REPÚBLICA DE PANAMÁ
RESPUESTAS A LA NOTA
DEIA-DEEIA-AC- -0047-2103-2023
Solicitud de Primera Información Aclaratoria al
ESTUDIO DE IMPACTO AMBIENTAL CATEGORÍA II
PROYECTO: EXTRACCION DE MINERAL NO METALICO,
GRAVA DE RÍO

Río Piedra, límite entre Corregimientos de María Chiquita y Portobelo
cabecera, Distrito de Portobelo, Provincia de Colon

Promotor:
AGREGADOS Y MINERALES RÍO PIEDRA S.A.

DEIA-DEEIA-AC-0047-2103-2023

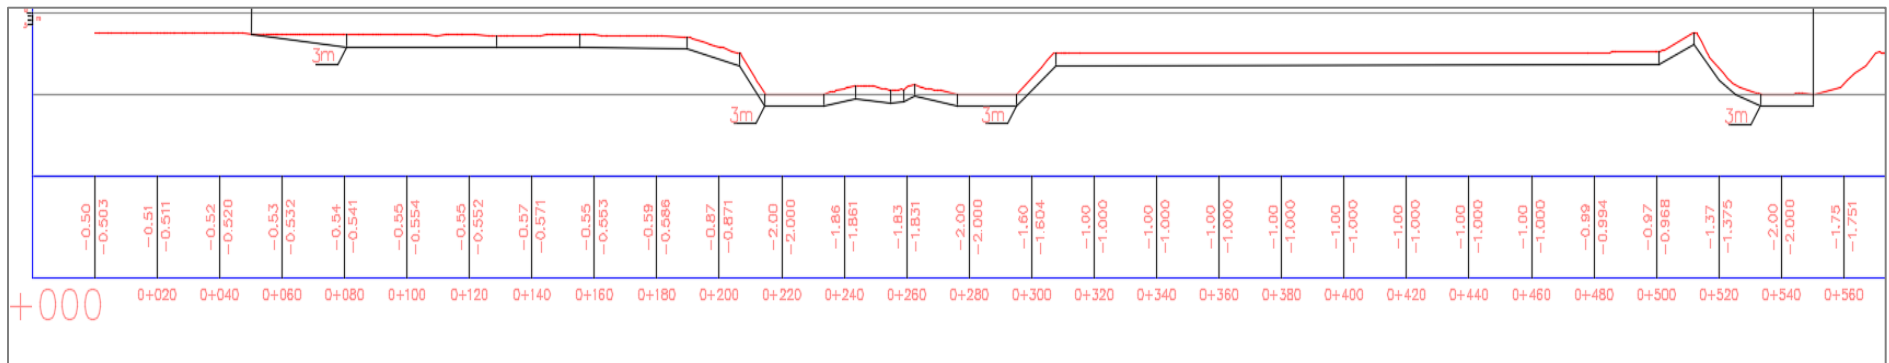
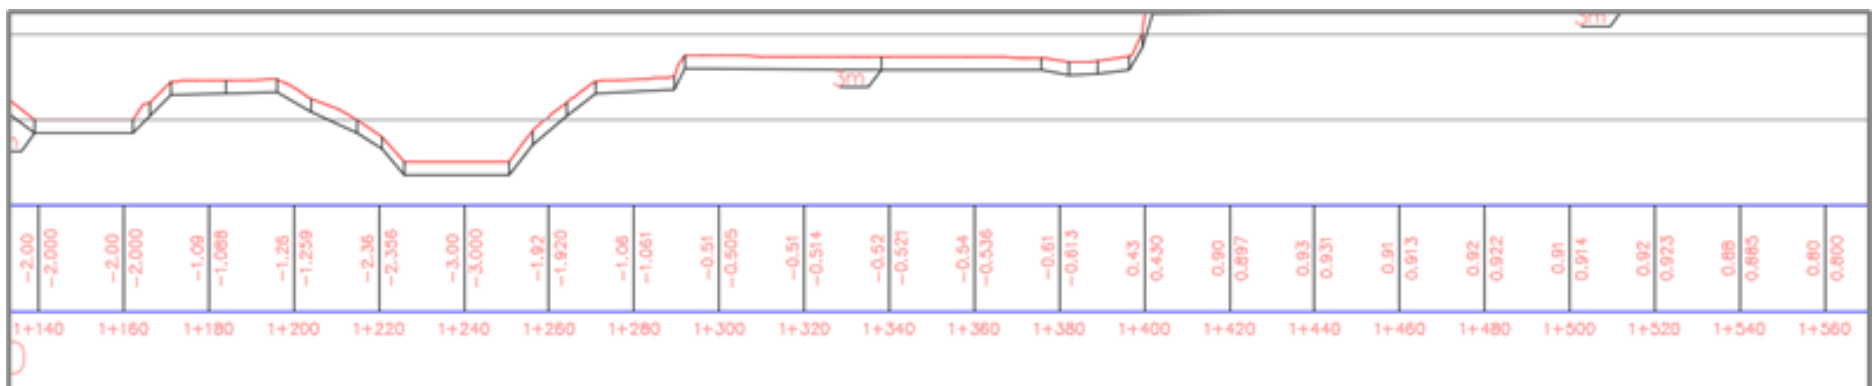
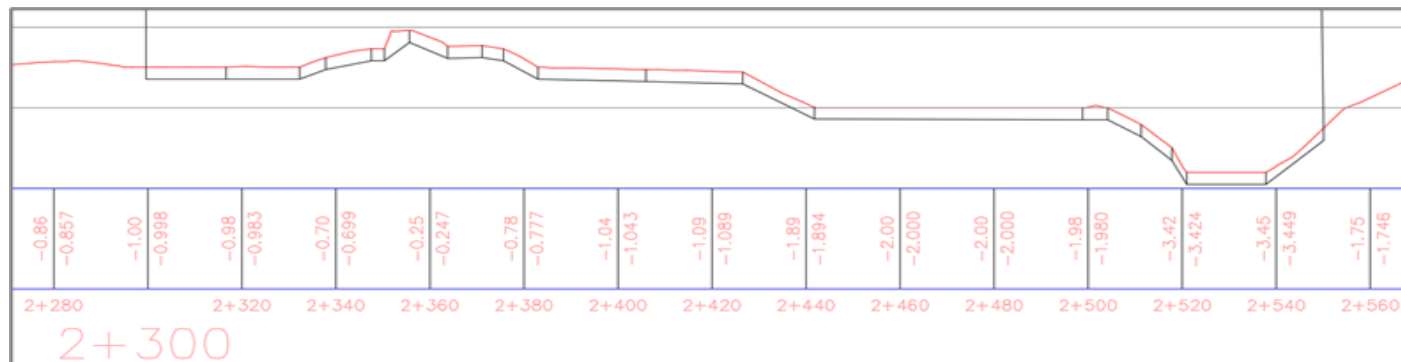
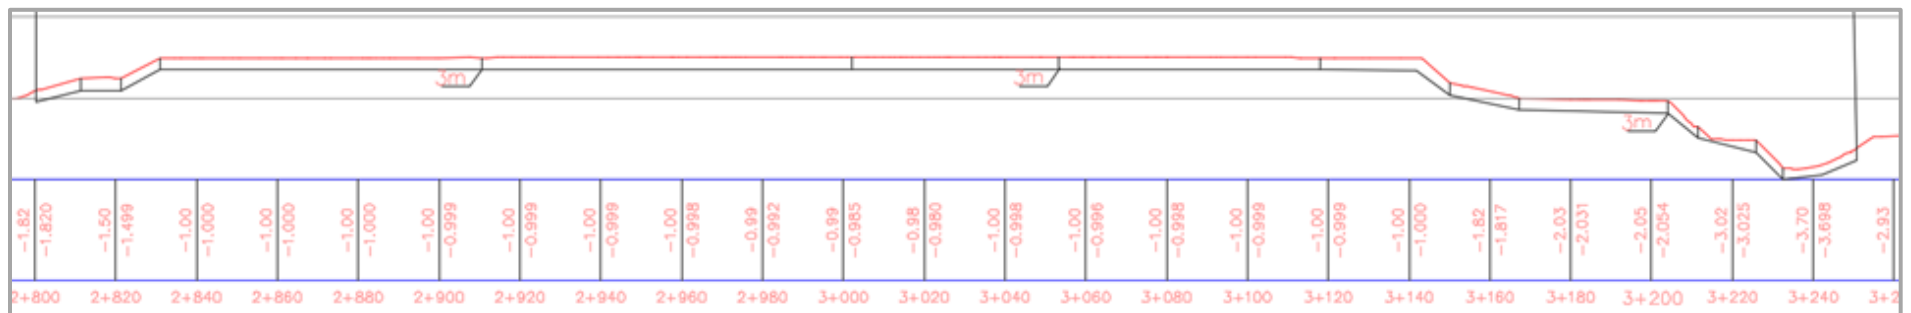
Indicar si la extracción se realizará por encima o debajo de nivel freático.

Resp. No es parte del concepto de este proyecto extraer material sobre superficie terrestre.

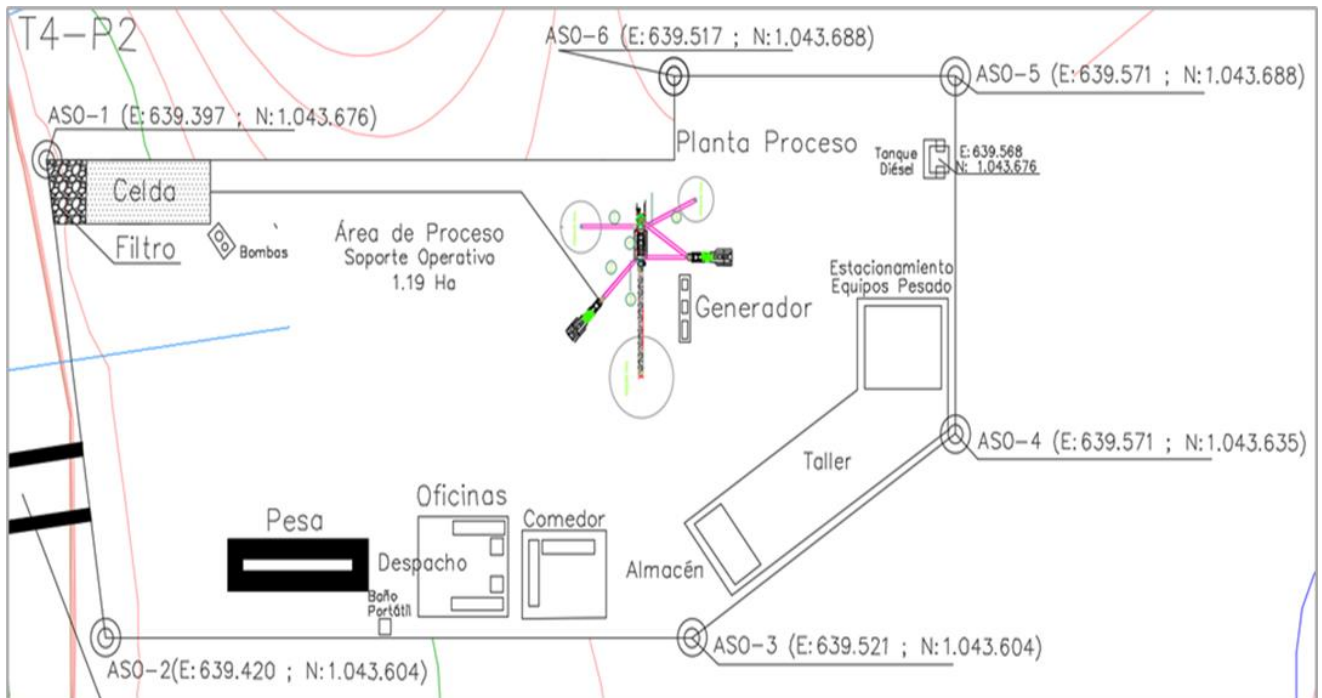
12. En la pág. 43, del EsIA, se indica "... la zona necesaria para procesamiento de la piedra o de soporte operativo (planta trituradora, oficinas, patios de acopio, oficinas baños portátiles, despacho y estacionamientos) es de 2 hectáreas que pertenece a un propietario Sr. Saad Edin Omais, que otorga consentimiento para su uso..." y presenta nota donde el Director Regional de Colón el señor Luis B. Armuelles B., certifica que el señor Saad El Din Omais, con cédula de identidad personal 8-745-1598, mantiene solicitud de adjudicación a título oneroso sobre globo de terreno de 2 Has. + 1,620.36 m². Por lo antes mencionado, solicitamos presentar nota emitida por la Autoridad Nacional de Administración de Tierras, del ESATUS ACTUAL del trámite de adjudicación del globo de terreno.

A continuación, se presenta esquemático de acuerdo a la planificación. Obsérvese que se muestran las coordenadas UTM que limita la zona operativa, procesos, oficina, despacho.

Dibujo de Puente Bailey según Manual de Campo de Bailey Truss de 1986 del Headquarters Departamento of the Army, FM5-277, editado para distribución pública y circulación ilimitada.

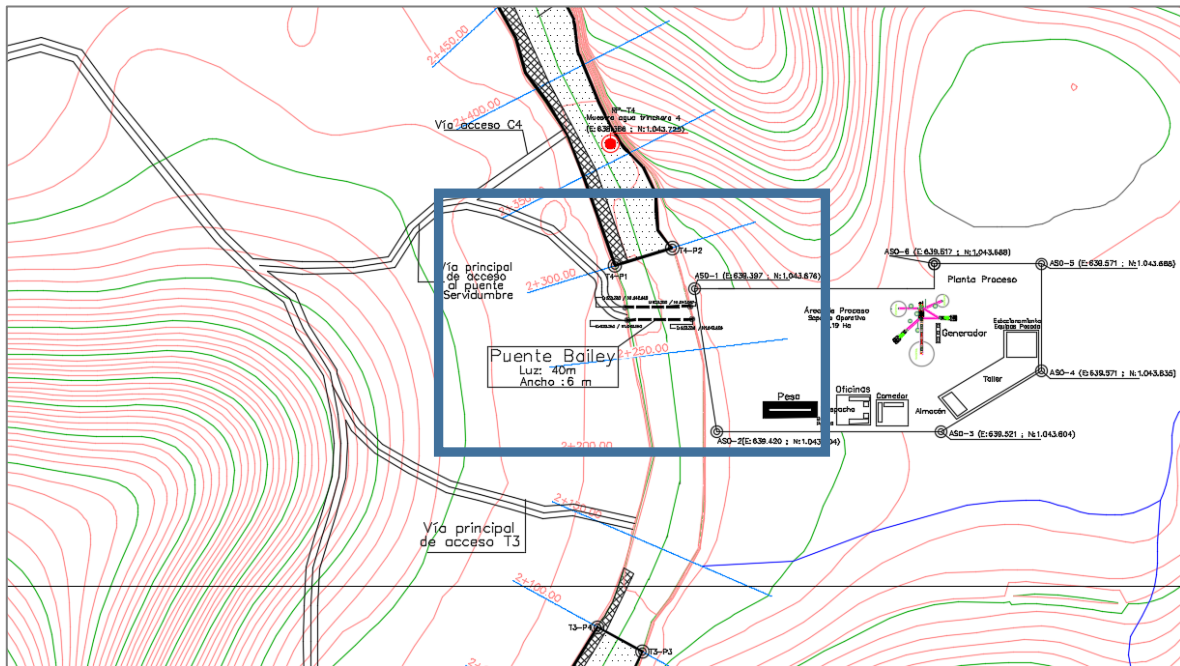
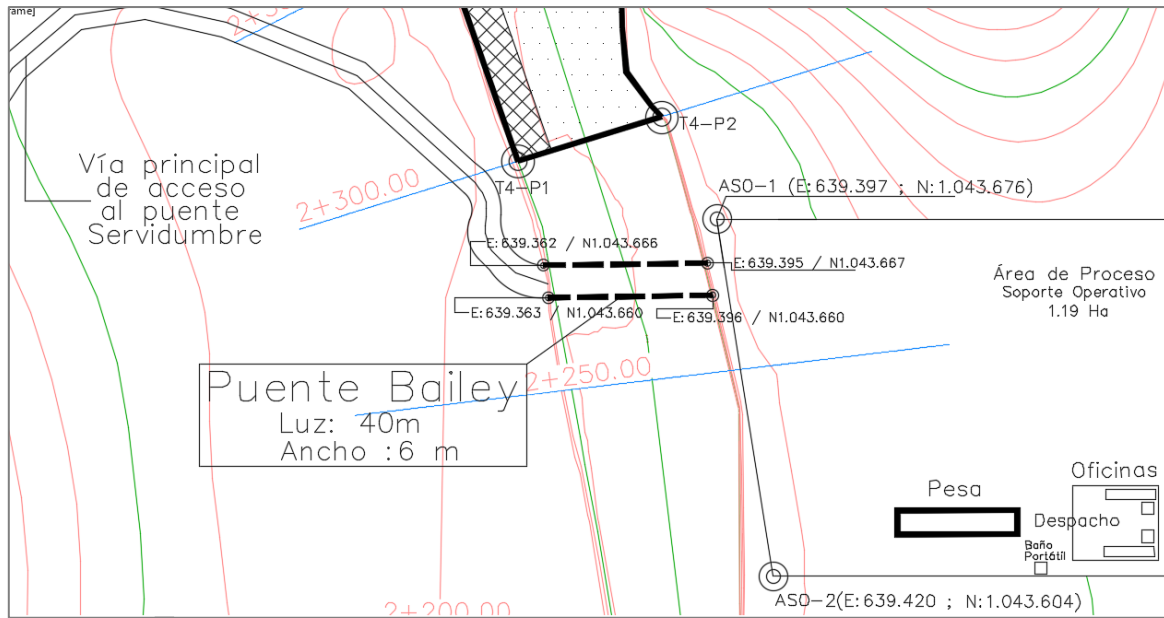
Descripción amplia de la infraestructura señalada (puente Bailey, pedraplenes) dimensiones, área de ocupación (coordenadas UTM y Datum de referencia), posibles impactos y medidas de mitigación.

El puente Bailey es un típico puente de entramado en que la capa de rodado transcurre entre dos vigas principales. Las vigas de celosías están conformadas por paneles de 10' (3.048mm) unidas en sus extremos. Es muy versátil y transportable, pudiendo transportarse en camiones de 5 toneladas y dar respuesta rápida a luces de hasta un poco más de 63m (210').

Celda de Sedimentación 3

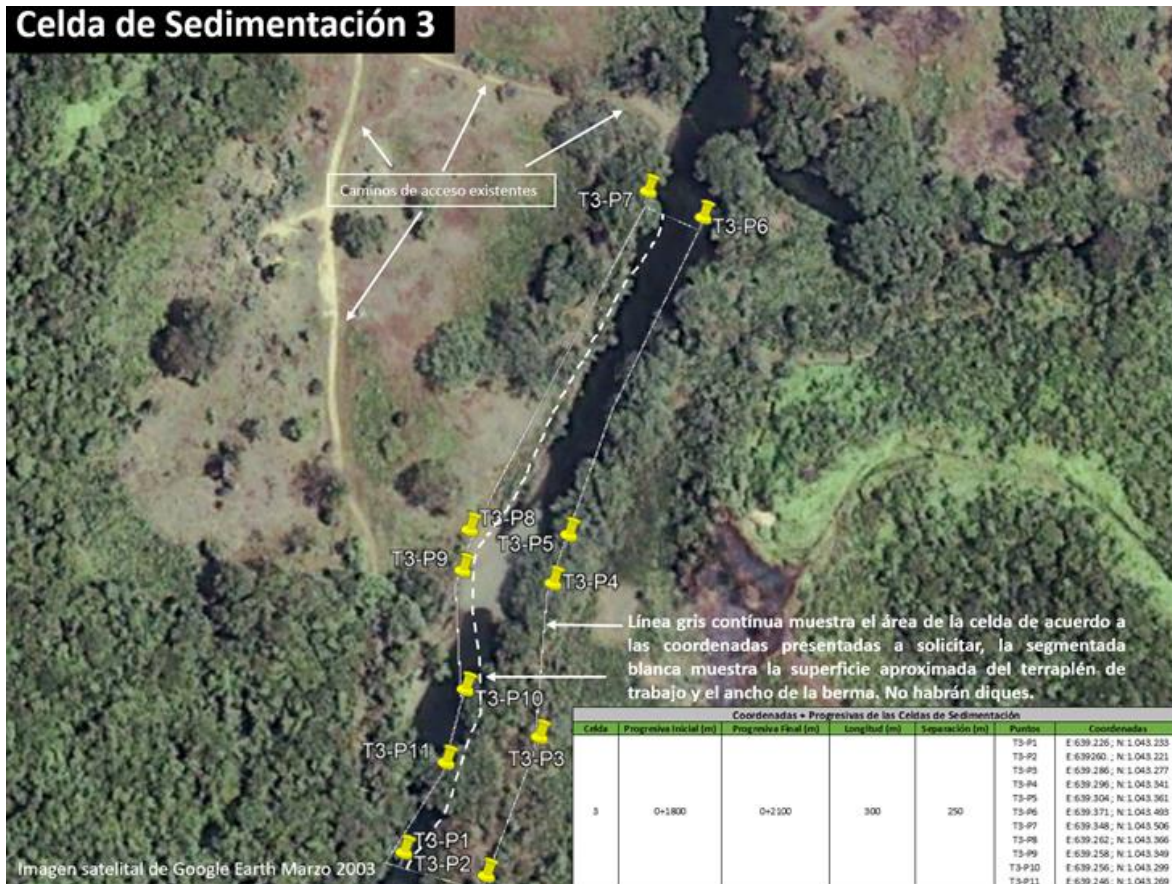
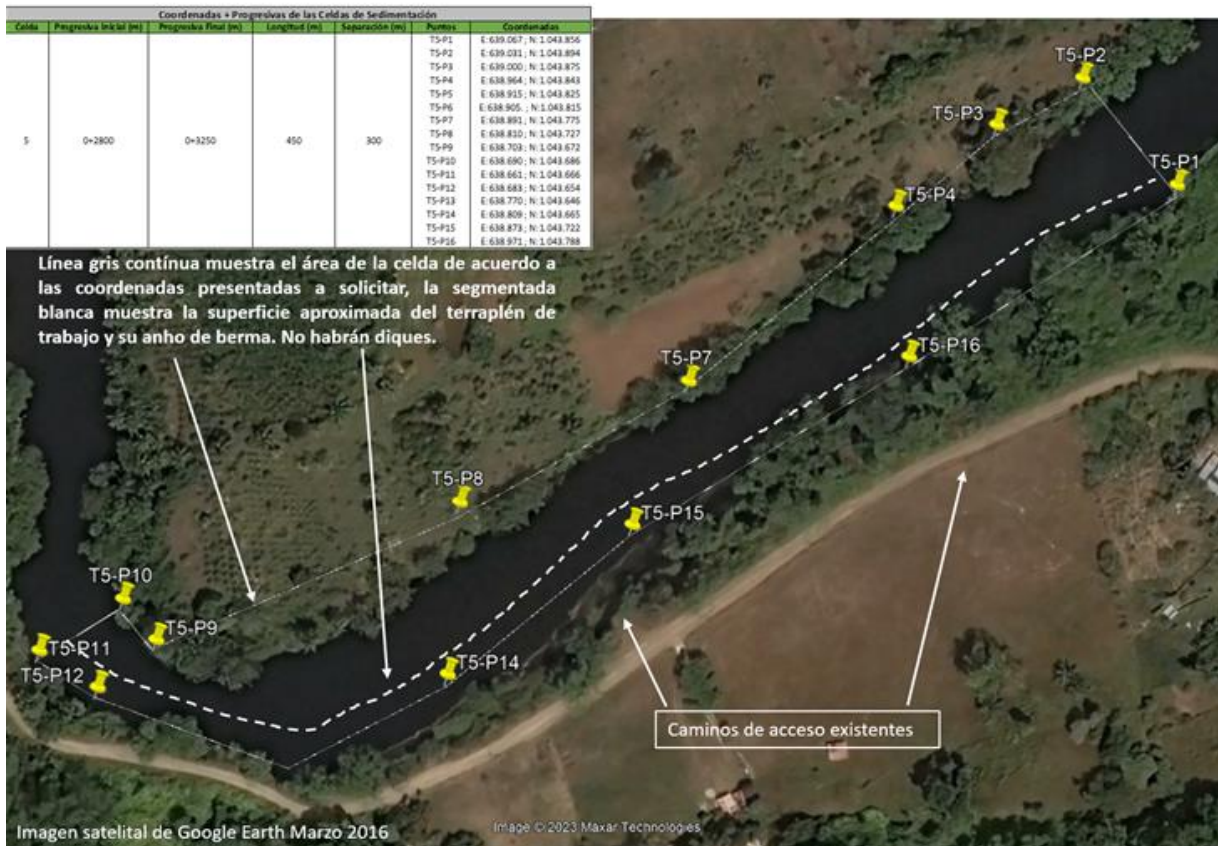
- ***Presentar plano con mapa base vista satelital (Google Earth) indicando la ubicación y respectivas dimensiones de las bermas de seguridad y diques a escala en cada punto de explotación.***

Para nuestro caso de estudio, nos ubicamos en la parte baja de la cuenca del río Piedras, donde se comienza a desadaptarse con respecto a la topografía y el eje de su cauce cambia en todas direcciones, como se puede apreciar en las imágenes satelitales. Es por ello que se acotan las secciones del río para desazolve por medio de celdas adaptadas a la morfología del río, así como los terraplenes de avance, acceso y trabajo, como se aprecia en el mapa de planificación.

Acceso hacia celda 1

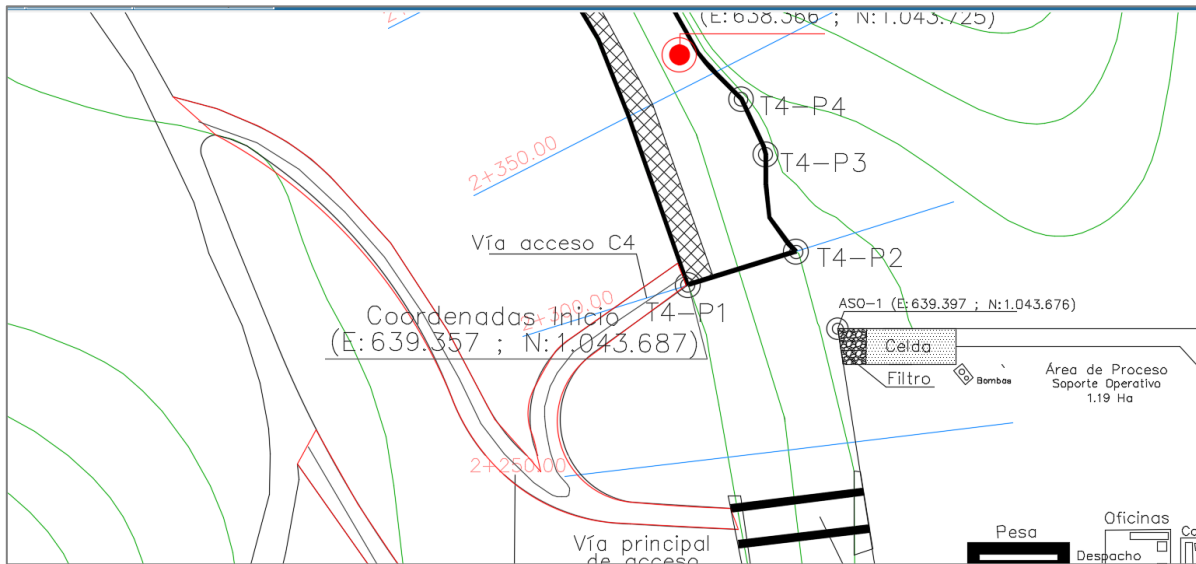
En el EIA se indicó que se acondicionarán los accesos a cada celda de extracción (caminos existentes)

En la siguiente figura se ilustra en demarcado en rojo y se georreferencia en UTM y Datum WGS84, la adecuación del acceso a la celda 4. Con una longitud de 222mts un área de 1,855 m².
